工程指示 / 要求簡箋(E.I.)

工程指示編號：EI / 9792 / 18

工程名稱：觀塘裕民坊

工程項目：樣辦窗 T2M 百葉 plenum 加鋁角

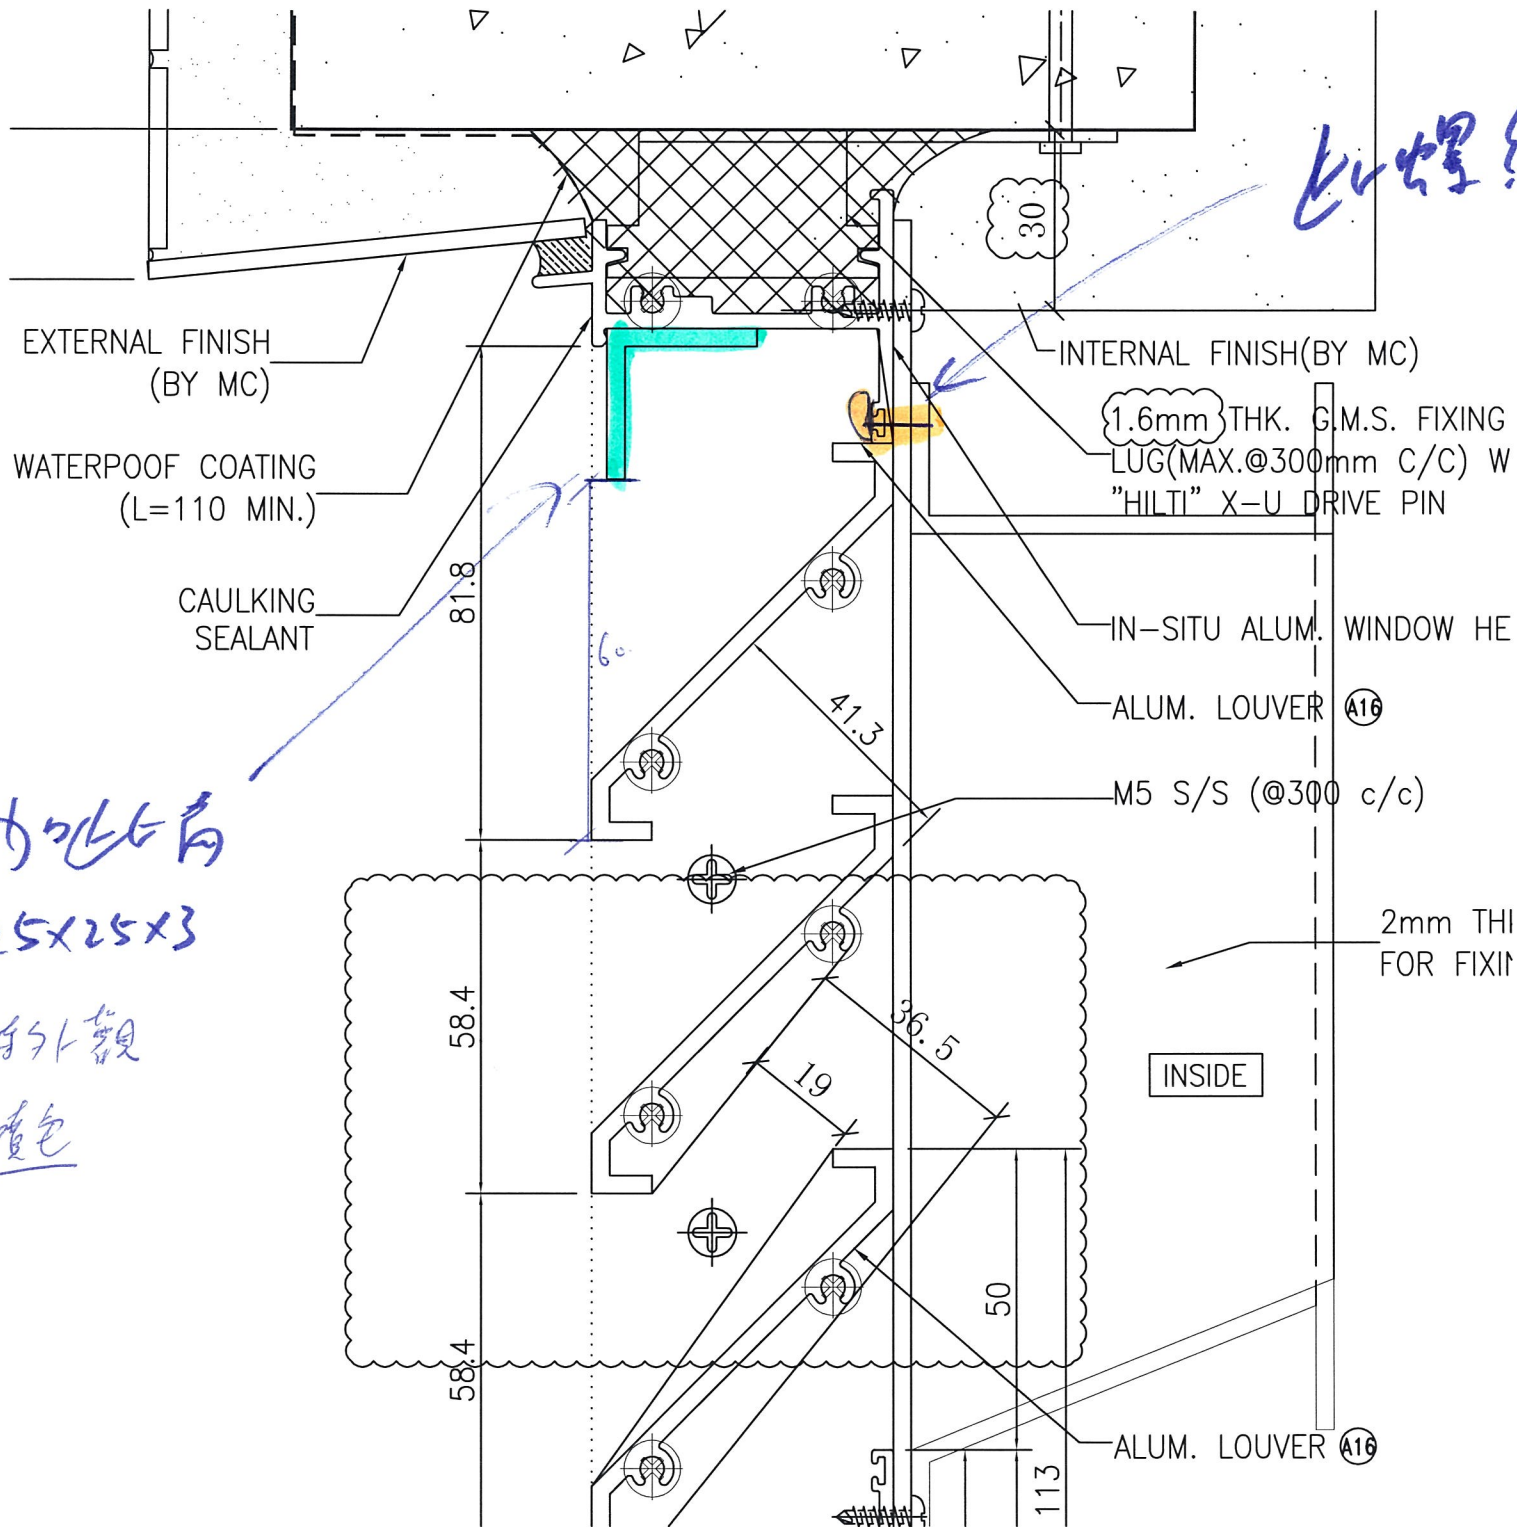
因現場裝 plenum 箱後，螺絲突出，影響外觀

現要加修鋁角遮擋，外觀用

永林：請提供加工圖供廠補回 EI9712，T2M 2 隻樣板窗用鋁角(廠自噴色) ~~送地盤~~

此螺絲見之

加此角
25x25x3

維持外觀
雪白

安裝室內風咀收羅絲後、室外見羅絲

改為送地盤
